Koszalin, 07.03.2025 r.

dotyczy: Przetargu nieograniczonego nr TP.382.011.2025 JK – sprzętu medycznego jednorazowego użytku do Pracowni Hemodynamiki

Na podstawie art. 135 ust. 2 ustawy z dnia 11 września 2019 r. Prawo zamówień publicznych (Dz.U.2024.1320 t.j.) udzielam wyjaśnień na zadane pytania:

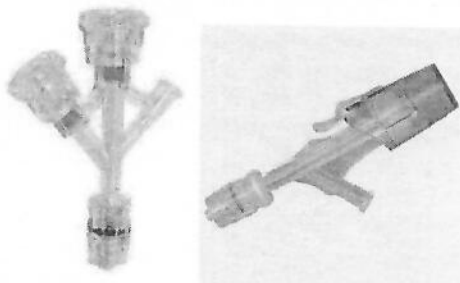
„Czy Zamawiający dopuści inflator o pojemności 20 ml i wytrzymałości 30 atm. Pozostałe warunki SIWZ spełnione. Proponowany inflator od lat stosowany jest w Państwa pracowni. Poniżej zdjęcie proponowanego inflatora:

Zamawiający dopuszcza.
